JUSTIFICACIÓN MODIFICATORIO No. 1
AL CONTRATO No. 3902 de 2025

CONTRATO	CAR-LP-3902-2025
CONTRATISTA	CONSORCIO SAN CHARBEL LA RAMADA NIT 902.013.802-9
OBJETO	MANTENIMIENTO CORRECTIVO DE LA ESTACIÓN DE BOMBEO LA RAMADA Y OBRAS COMPLEMENTARIAS EN LA INFRAESTRUCTURA ASOCIADA AL SISTEMA HIDRÁULICO DE MANEJO AMBIENTAL Y CONTROL DE INUNDACIONES DE LA RAMADA.
VALOR DEL CONTRATO	TRES MIL CIENTO SIETE MILLONES OCHOCIENTOS OCHENTA MIL SEISCIENTOS NOVENTA Y NUEVE PESOS M/CTE. (\$ 3.107.880.699), incluido IVA, AIU y TODO COSTO DIRECTO E INDIRECTO que la ejecución del contrato conlleve, y en los que debe incurrir el contratista para la correcta ejecución del contrato.
PLAZO DE EJECUCIÓN	El plazo de ejecución del contrato será de CINCO (5) MESES , contados a partir de la suscripción del Acta de Inicio, previo cumplimiento de los requisitos de perfeccionamiento y ejecución del contrato.
FECHA DE INICIO	25 de marzo de 2026
FECHA DE TERMINACIÓN INICIAL	24 de agosto de 2026

Estructura colapsada sector Los Puentes del municipio de Mosquera

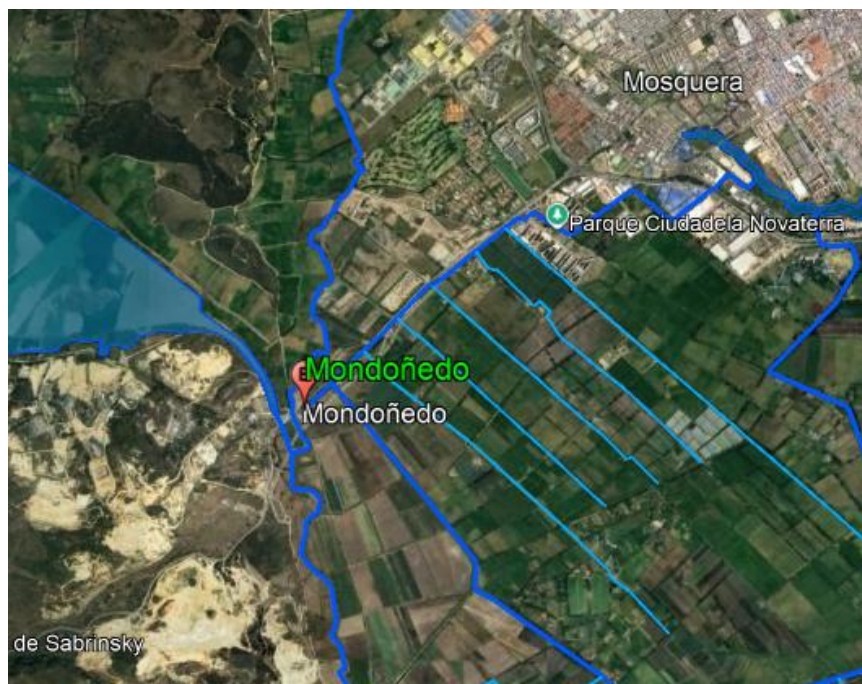
El **CONSORCIO SAN CHARBEL LA RAMADA**, manifestó que como consecuencia de la situación presentada el 29 de mayo de 2026 en la pasarela de la compuerta de operación del vertedero de la Laguna La Herrera, ubicada en el municipio de Mosquera, sector Los Puentes, se identificaron afectaciones significativas que podrían incidir directamente en el

desarrollo de actividades contempladas dentro del alcance contractual, razón por la cual se configuró un evento de fuerza mayor que justificó la suspensión del Contrato.
